RESOLUCION No. 2933 DEL 16 DE NOVIEMBRE DE 2023, ARMENIA QUINDIO

"POR MEDIO DE LA CUAL SE NIEGA UN PERMISO DE VERTIMIENTO DE AGUAS RESIDUALES DOMÉSTICAS PARA UNA (1) VIVIENDA CAMPRESTRE QUE SE ENCUENTRA CONSTRUIDA EN EL PREDIO DENOMINADO 1) LT 1 EL ENSUEÑO UBICADO EN LA VEREDA LA JULIA DEL MUNICIPIO DE MONTENEGRO (Q) Y SE ADOPTAN OTRAS DISPOSICIONES"

CONCEPTO TÉCNICO DE NEGACION PARA TRÁMITE DE PERMISOS DE VERTIMIENTOS CTPV: 353 de 2023

Imagen 1. Esquema corte de Tanque Séptico y FAFA.

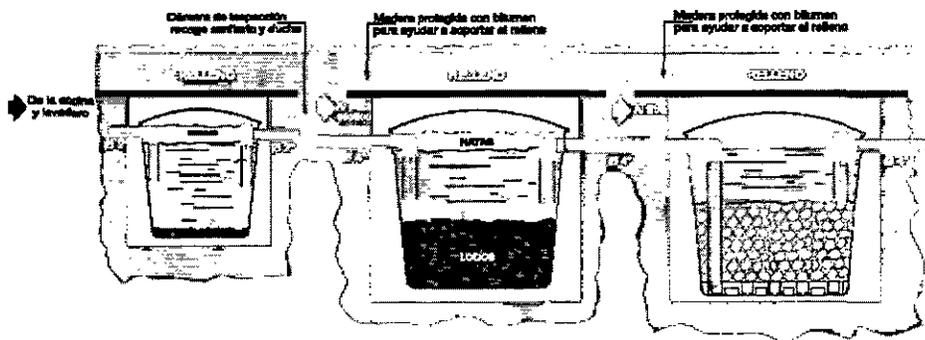
Sin embargo durante la evaluación técnica del sistema propuesto, se evidenciaron inconsistencias determinando que este no coincide ya que el observado en campo presenta como disposición final un campo de infiltración y el propuesto es con disposición final a pozo de absorción. Además el documento técnico denominado "memorias técnicas del sistema de tratamiento de aguas residuales domesticas", en su página 10 se menciona que el sistema séptico es para una vivienda próxima a construir lo que genera confusión ya en la visita técnica solo se indicó de la vivienda existente y no se indicó el sitio de la próxima vivienda a construir como se menciona en el documento.

El plano de localización del sistema con respecto al punto generador de vertimientos no es claro, ya que allí se ilustran 2 trampas de grasas pero de manera errónea (en la vivienda), quedando sin ilustrar el quisco y la unidad de trampa de grasa que allí se encuentra y como se conecta al STARD. Adicionalmente no se ilustra la vivienda proyectada próxima a construir de la que habla la memoria técnica, ni las

- **El sistema de tratamiento de aguas residuales domesticas propuesto como solución individual de saneamiento para el predio difiere del observad en campo toda vez que se proponen trampas de grasas en prefabricado de 250Lts y en campo se observaron de 105Lts. Además la disposición final propuesta es a pozo de absorción y en campo se indicó la existencia de un campo de infiltración.**
